**Memorando
DSH- 587-2025**

Asunto : **Respuesta a MEMORANDO-DEEIA-0320-2305-2025**

INFORME TÉCNICO No. DSH-118-2025

PROYECTO “EXTRACCIÓN DE MINERAL NO METÁLICO (TOSCA Y PIEDRA DE CANTERA)” ESTUDIO DE IMPACTO AMBIENTAL CATEGORÍA II”.

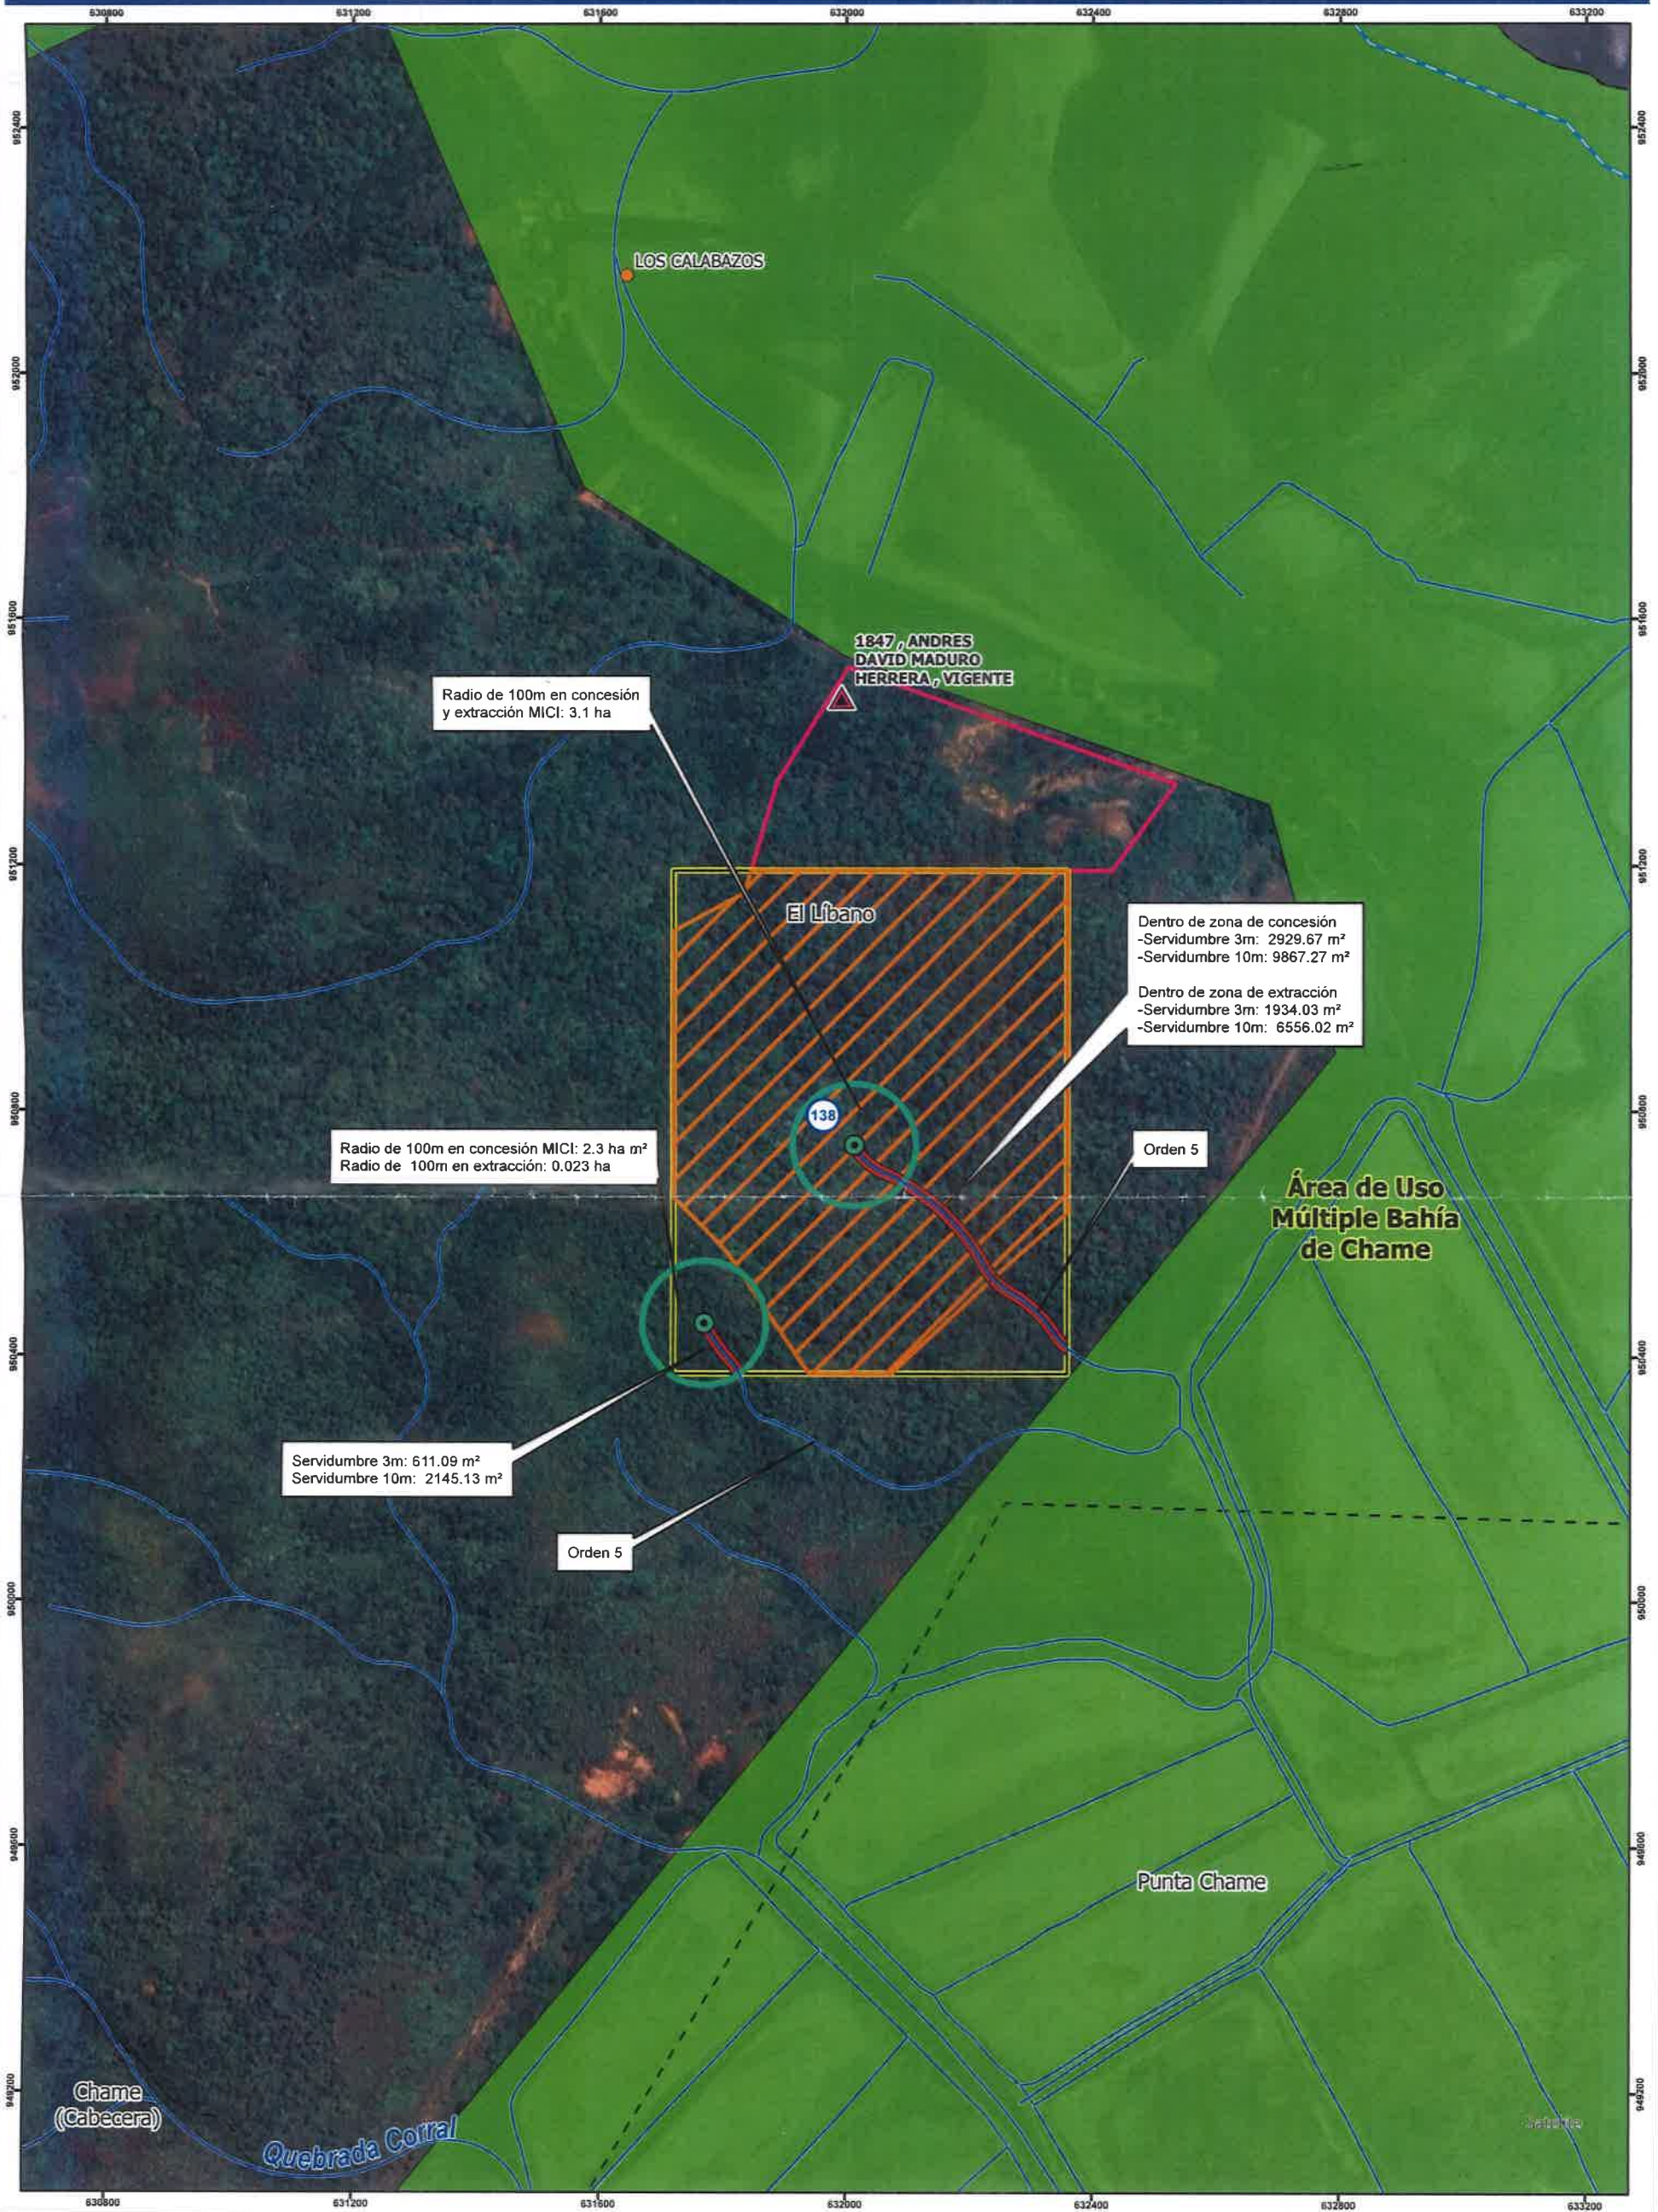
- En el EsIA se indica que no se identificaron cuerpos de agua dentro del polígono del proyecto, por lo que se procedió a verificar esta información por el personal del Sistema de información de la Dirección de Seguridad Hídrica.
- El agua para utilizar para control del polvo en el proyecto en carro cisterna será obtenida del río Lagarto, el cual se encuentra a 10 kilómetros del sitio de extracción, previa autorización del Ministerio de Ambiente.
- La empresa deberá tomar las precauciones tendientes a mitigar la contaminación de las fuentes hídricas próximas al proyecto.

- La Dirección Regional de Recursos Hídricos de Panamá Oeste, debe realizar una inspección en el área del proyecto para que se verifique la existencia o no de las dos fuentes hídrica identificadas en el polígono del proyecto.

- Si el Informe de inspección de la Regional resulta positivo en la existencia de estas fuentes hídricas, el promotor deberá presentar un Estudio Hidrológico y adicional deberá adecuar el proyecto a las hectáreas restante a las que se deberán dejar como áreas de protección (radio y margen de protección), para fuentes hídricas.

- Indicar al promotor que debe respetar una zona de 3 m de servidumbre de uso público a ambos lados de la fuente hídricas, localizadas dentro del área del proyecto, tal como señala el Decreto Ejecutivo No.55 de 13 de junio de 1973 "Que reglamenta las servidumbres en materia de agua".
